memo

Verkeerskundige beoordeling
Shop Fastned bij verzorgingsplaats A1, Honswijk

Datum
6 Augustus 2024

Boven: huidige situatie
Onder: toekomstige situatie

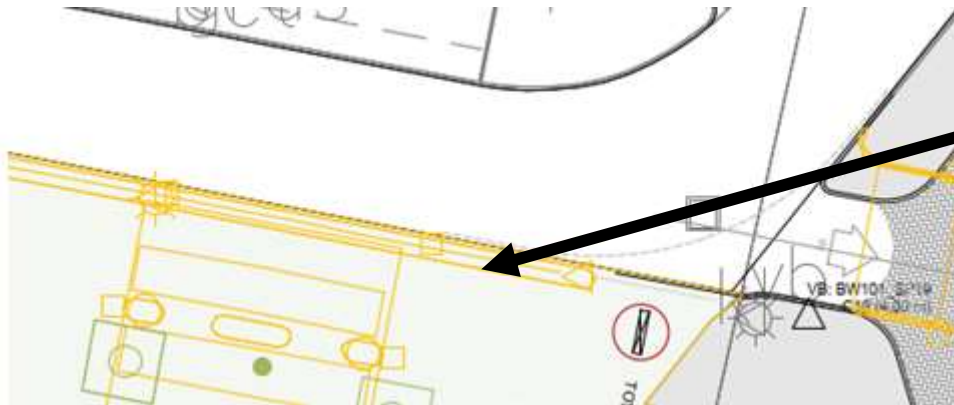
In de toekomstige situatie verdwijnt het huidige fastned Station en zal de inrit van het fastned station zich in de bocht bevinden. De weggebruiker dient voor het elektrisch laden alleen maar rechtdoor te rijden en zal dan net als bij het voorterrein van een tankstation de keuze kunnen maken voor een vrije laadpaal. De overige weggebruikers die gebruik willen maken van de algemene parkeerplaats rijden met de bocht mee en kunnen een kruising verder de keuze maken voor de verschillende parkeerplaatsen.

Locatie buiten het directe keuzepunt

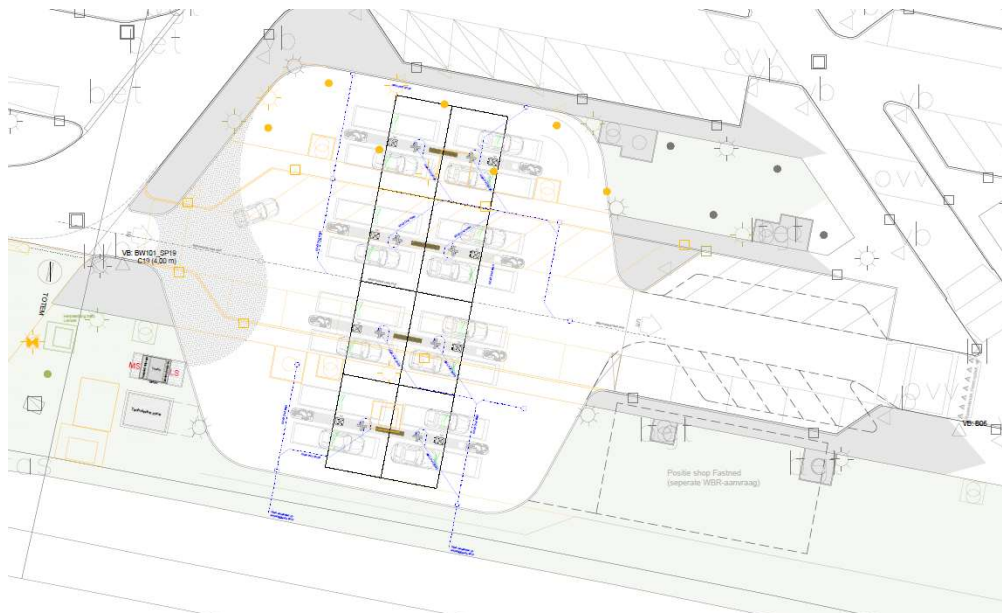
De poort naar het laadstion moet wel op een duidelijke manier worden vormgegeven zodat de weggebruiker meteen ziet dat deze een ander gebied betreedt. Tevens dient er goed te worden aangegeven welke voertuigen niet welkom zijn op het terrein, om het mengen van zwaar met licht en ongewenste vrachtwagens te voorkomen. Dit kan gedaan worden door de plaatsing van het onderstaande bord op de aangegeven locatie.

Toekomstige situatie laadstation

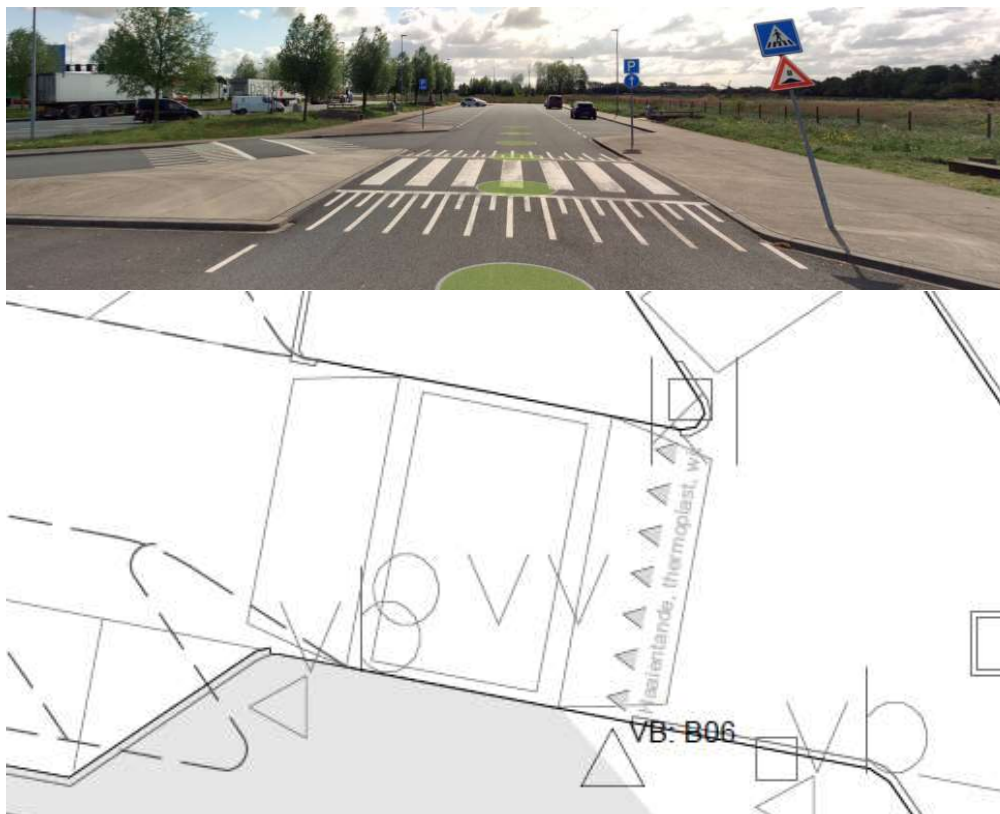
In de toekomstige situatie betreedt de weggebruiker het laadstation vanaf de toevoerweg en kiest hierbij om rechtdoor te gaan om te laden. Hierbij rijdt hij door een versmalde toegang, welke helpt de snelheid te reduceren en betreedt het laadstation welke over een afwijkende bestratingssoort beschikt welke de weggebruiker ondersteunt in zijn waarneming van het feit dat deze een ander gebied betreedt dan hiervoor. Tevens helpt de versmalling een vrachtwagen/bus chauffeur af te schrikken en te voorkomen dat deze het laadstation betreedt. Het laadstation zelf is ruim opgezet met lage snelheden en een overzichtelijke indeling. Hierdoor kan de weggebruiker snel zien waar en plek vrij is. Wanneer de weggebruiker klaar is met laden dan verlaat deze het laadstation, rijdt langs de shop en verder via de uitrit aan de zuidzijde welke op de algemene parkeerplaats aansluit. Aan deze uitrit zitten nog een aantal parkeerplekken die ook benut kunnen worden voor het kortparkeren bij de aangevraagde shop.

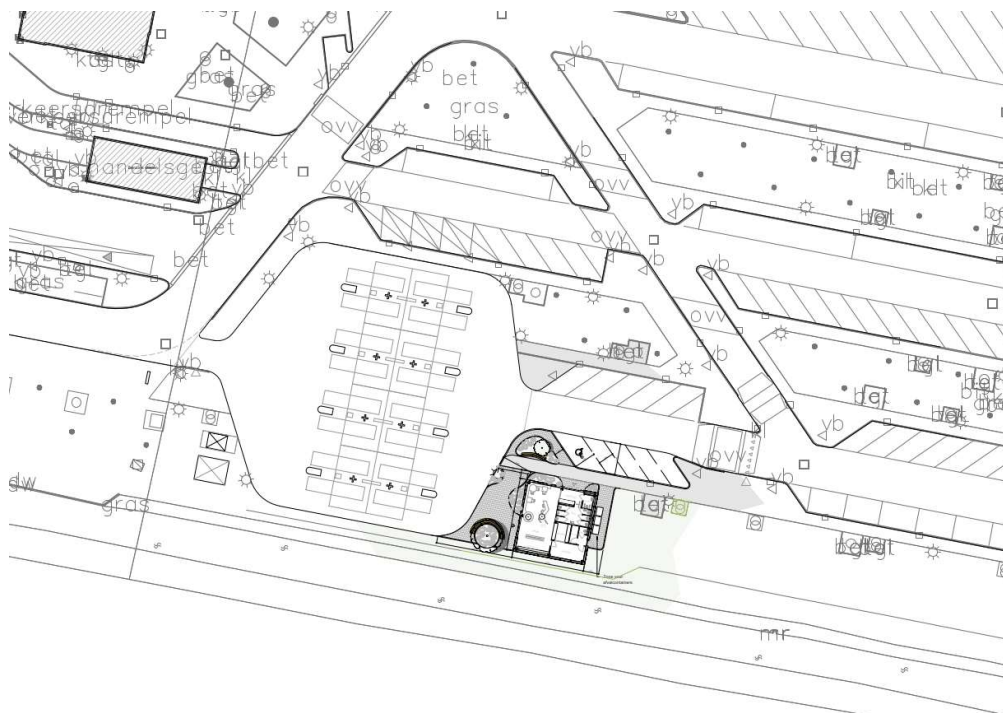
Op deze verzorgingsplaats is in een reeds verleende vergunning een maatregel toegevoegd om tegengesteld rijden te voorkomen en te ontmoedigen. Omdat de uitvoering hiervan nog niet op recente foto's is terug te zien wordt deze maatregel voor de volledigheid nog eens benoemd. In de onderstaande afbeeldingen zijn de oplossingen uitgetekend. De oplossing bestaat uit het aanbrengen van markeringen op de verzorgingsplaats in de vorm van haaientanden, voorsorteervakken, anti spookrijdpijlen, en ingekleurde eilanden. Doordat deze maatregelen al reeds getroffen worden en de rest van de verzorgingsplaats ontworpen is om tegengesteld rijden zo moeilijk en onnatuurlijk mogelijk te maken is er geen kans op tegengesteld rijden door de komst van de shop van Fastned.
